产品更改通知单	更改前产品型号	更改后产品型号	工序	版本	页数	制订时间
	COBRA4812 (13)	COBRA4812 (13)	产品工艺更改	V3	1/1	2022 - 2 - 12

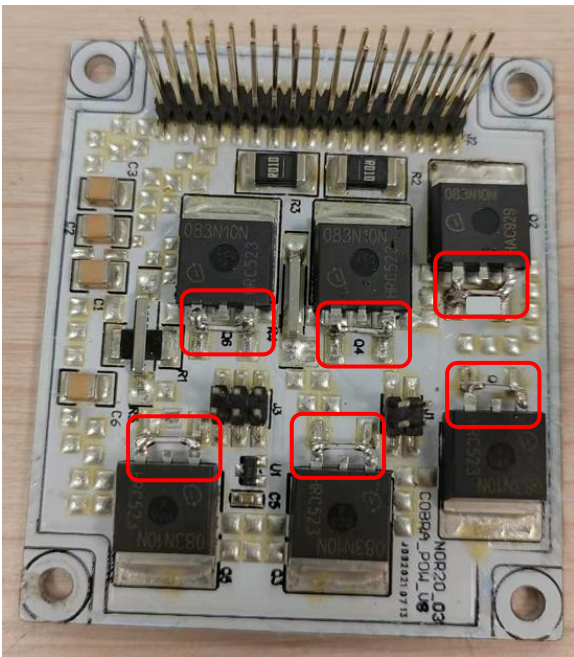
刷三防漆之后，晶振容易受干扰；

COBRA4806 (12) 在插拔上板的时候，容易造成中间的控制板被提升，形成接触不良的情况，结果就会出现电流偏差值故障之类的报警；

1. 对于有三防漆的板子，使用洗板水将晶振和两边的电容清洗干净，洗板水不要刷到插针上；

2. 在铝基板上 6 只功率管，每只功率管的两个管脚之间，要焊接一个 20K/1206 的电阻（电阻侧立在 MOS 管的管脚之间，要保证焊接过程中，焊锡完全熔化，焊接牢固）；
3. 控制板 晶振的两边、红色方框内的电容，更换为 10P/0603 电容；
4. 将调试完好的铝基板和控制板插接在一起，**确认插针与插座完全插接到位、没有缝隙；**
5. 焊接红色圆圈的 4 根针；
